OFICIO NÚM. SEMARNAT-BCS.02.01.IA.425/16

Nº. DE BITÁCORA: 03/MP-0002/12/15

VISTO: Para resolver el expediente número **03/MP-0002/12/15** respecto del procedimiento de evaluación y dictamen de la Manifestación de Impacto Ambiental, modalidad Particular, del proyecto **"Rompeolas Velas"**, que consiste en un Sistema de estabilización y protección de playas, con 3 rompeolas como parte del mejoramiento y estabilización a largo plazo de playa, a desarrollarse en la fracción II, de la fracción B, del predio El Tule, Municipio de Los Cabos, Baja California Sur, derivado de la solicitud presentada por el Ing. Juan Vela Ruiz, Apoderado General de la empresa Promotora Turística Punta Bete, S.A.P.I., de C.V., Promovente del proyecto.

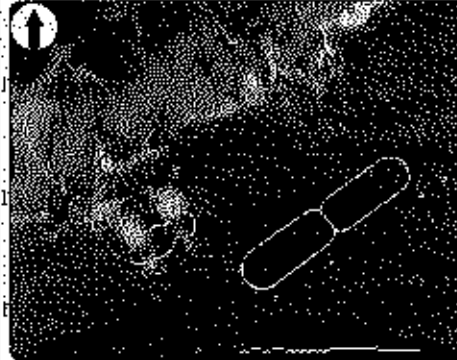
LEÁSE EN EL PROYECTO:	COMENTARIOS DE EVALUADORES:
II.1.2 Selección del Sitio (pág. II.5) ... A continuación se pueden observar una imagen comparativa de 2005 y 2014, donde se aprecia la pérdida de playa en un período de 9 años lo que indica problemas de erosión y pérdida de playa.	<u>Las imágenes no son comparables, ya que las playas presentan procesos de erosión-acreción en periodos de días o semanas. Además las imágenes no tienen control de la posición de la marea: si es marea baja se puede ver como una playa ancha y con marea alta una playa angosta.</u> La serie histórica de imágenes de Google Earth, muestra una línea de costa con una playa temporal, pero comúnmente no hay una playa como tal.
II.1.5 Dimensiones del proyecto (pág. II.11) ... los tres rompeolas estarán conformados de manera paralela a la línea de costa y los tres tendrán un núcleo formado con rocas de 1.95m de diámetro mínimo y una coraza formada de rocas de aproximadamente 1.8m de diámetro mínimo; este diámetro mínimo proveerá la estabilidad necesaria en condiciones de tormenta estacional e incluso en condiciones de huracán categoría 1.	<u>¿Qué pasará en condiciones de huracán de categoría 2 y mayor? Ya que han ocurrido y se han aproximado huracanes con esta categoría en las últimas décadas.</u> Aunque el tamaño de las rocas parece ser suficiente, se debe presentar un modelo ingenieril que lo justifique

COMENTARIO:

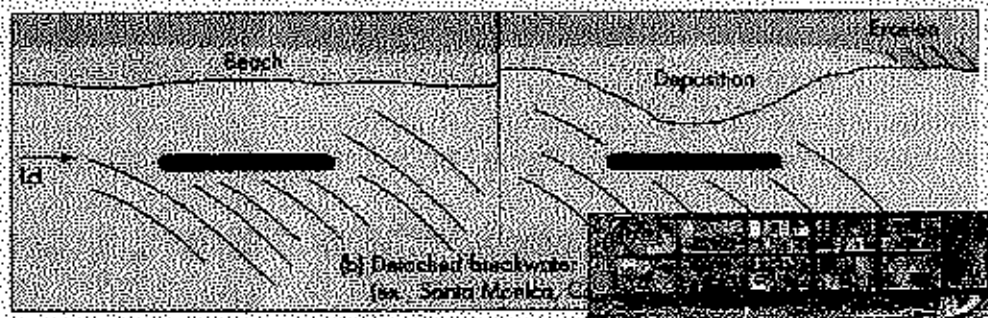
5.- Describir las medidas preventivas o de mitigación que se aplicarán en caso de que el transporte litoral sea tal que las playas al noroeste se erosionen o induzcan la desaparición.

- El Promovente no responde al planteamiento de cuáles serían las medidas de mitigación que llevaría a cabo en caso de que las playas del noreste resultaran severamente afectadas e incluso podrían llegar a desaparecer.
- En este punto la SEMARNAT debe obligar al desarrollador a que si la playa vecina se erosiona los rompeolas deberán retirarse.
